27 février 2019

**AVIS**  
**du Conseil Economique, Social, Culturel et Environnemental de Saint-Barthélemy**  
**sur l'étude d'impact jointe à la demande de permis de construire déposée pour**  
**"THE COLLECTION FLAMANDS"**

*Pièce PC 5.3 de la demande de PC déposée en août 2018 - Intégration vue aérienne 1 - Etat projeté*

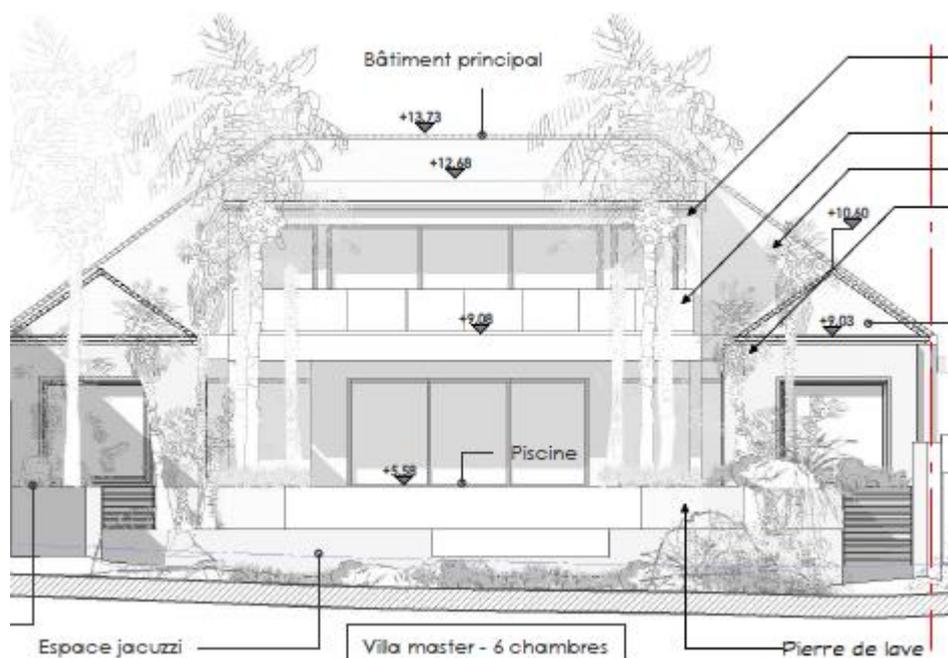
A son tour, dans sa délibération du 8 novembre le Conseil Exécutif considérait que la hauteur du bâtiment master était supérieur à 3,50 mètres calculée du point le plus bas de l'affouillement à l'égout de toiture et que la construction n'était donc pas conforme aux dispositions de l'article U 7-2° du règlement de la carte d'urbanisme.

Le CESCE constate que la nouvelle demande de permis de construire et l'étude d'impact environnementale qui l'accompagne ne prévoient aucune mesure corrective. En effet, les plans et les photomontages en pages 10 et 110 d'étude d'impact et les pièces PC3.5 et PC5.3 jointes à la demande de permis de construire montrent bel et bien qu'il s'agit toujours d'un étage et que la hauteur des constructions n'est, en l'espèce, pas respectée.
